URGENTE - Recall de dispositivos médicos

Produto: Cobertura Distal para Uso Único MAJ-2315
Usado com: Videoduodenoscópio TJF-Q190V

Modelo: MAJ-2315

Lote: Inferior a H2530

Design Original	Novo Design
Número de lote	Inferior a H2530	H2530 ou superior
Visão Geral		
Alteração do design da linha destacável (Visão traseira)

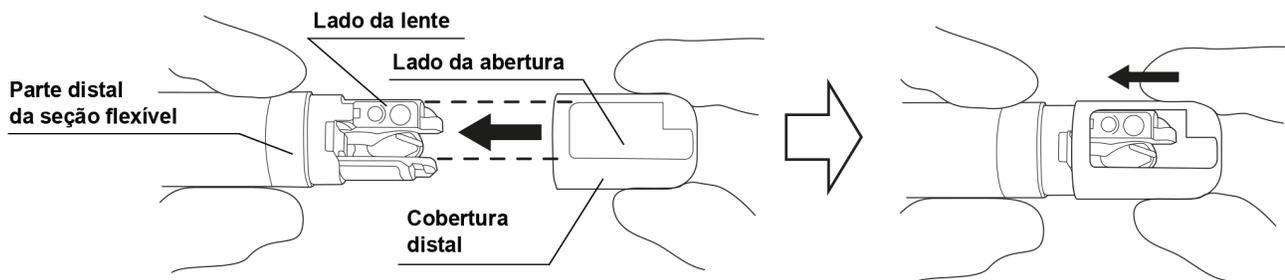
A Olympus desenvolveu um novo design da cobertura distal e observou uma diminuição de reclamações. A Olympus está iniciando um recall dos dispositivos médicos para coberturas distais que tenham o design original (consulte a tabela a seguir para ver uma comparação). O recall não afeta o novo design da cobertura distal.
